ハイパースリム仕様変更のお知らせ

拝啓 貴社ますますご盛栄のこととお慶び申し上げます。平素は格別のご高配を賜り、厚く御礼申し上げます。さて、10kN柱接合用金物「ハイパースリム」ですが、接合具の専用ビスをHQRからYPRに変更し、「ハイパースリム・Ⅱ」として10月15日に発売する運びとなりました。隅柱でもご使用いただけるようハウスプラス確認検査株式会社の性能試験を実施し、10kN以上の耐力数値を確認しております。

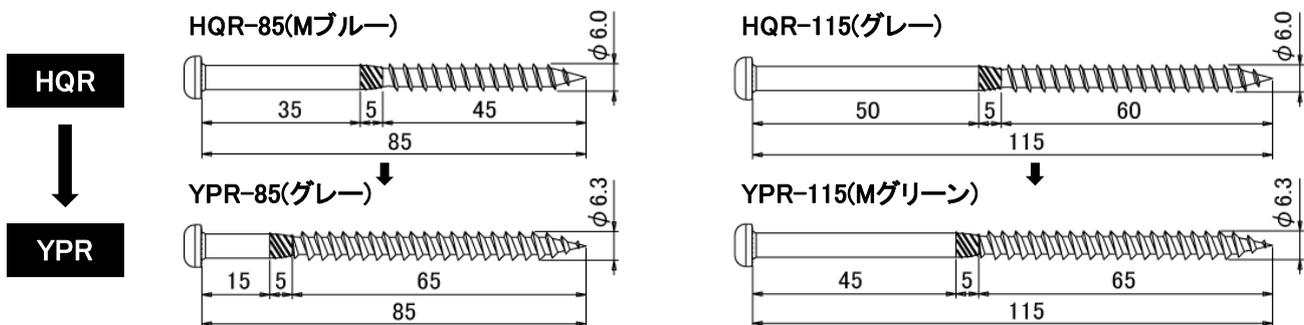
さらに、クロムフリー高耐食金属表面処理技術「プロイズ」を採用した商品の充実を図るため、ハイパースリム・Ⅱのプロイズタイプを追加し、「PZハイパースリム・Ⅱ」「PZハイパースリム・Ⅱ合板タイプ」として発売いたします。
